MINISTRY OF ROAD TRANSPORT AND HIGHWAYS

NOTIFICATION

S.O. 1041(E).—Whereas the Central Government is of the opinion that it is necessary and expedient in the public interest to notify certain standards in respect of the new system of high security registration plates for motor vehicles and the process used by a manufacturer or vendor for manufacturing or supplying such plates with reference to the amendments made in the Central Motor Vehicles Rules, 1989 ;

1. (1) This order may be called the Motor Vehicles (New High Security Registration Plates) (Amendment) Order, 2001.
- (2) It shall come into force on the date of its publication in the Official Gazette.

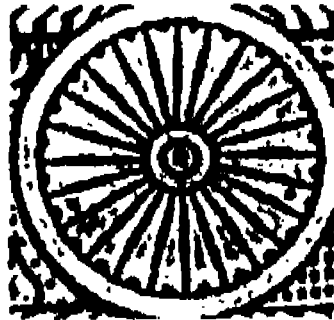
(छ) उपाबंध में, होलोग्राम के स्थान पर निम्नलिखित होलोग्राम रखा जाएगा, अर्थात् :—

“(iv) कूट रचना से संरक्षण के लिए 20 मि.मी. × 20 मि.मी. आकार का एक क्रोमियम आधारित होलोग्राम प्लेट के शीर्ष पर बाईं ओर के कोने पर सामने और पीछे दोनों प्लेटों पर ताप स्टाम्पन द्वारा लगाया जाना है। होलोग्राम में, जैसा इस आदेश से संलग्न उपबंध में दिया गया है, वैसा नीले रंग में स्रक् होगा।”;

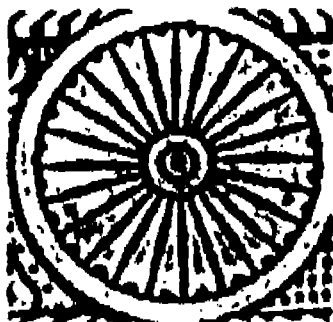
(g) in the Annexure, for the hologram, the following hologram shall be substituted, namely :—

- (c) for sub-clause (iv), the following sub-clause shall be substituted, namely :—
 - “(iv) To protect against counterfeiting, a chromium-based hologram of the size 20 mm × 20 mm is to be applied by hot stamping on the top left-hand corner of the plate in both front and rear plates. The hologram shall contain CHAKRA in blue colour as given in the Annexure annexed to this order.” ;
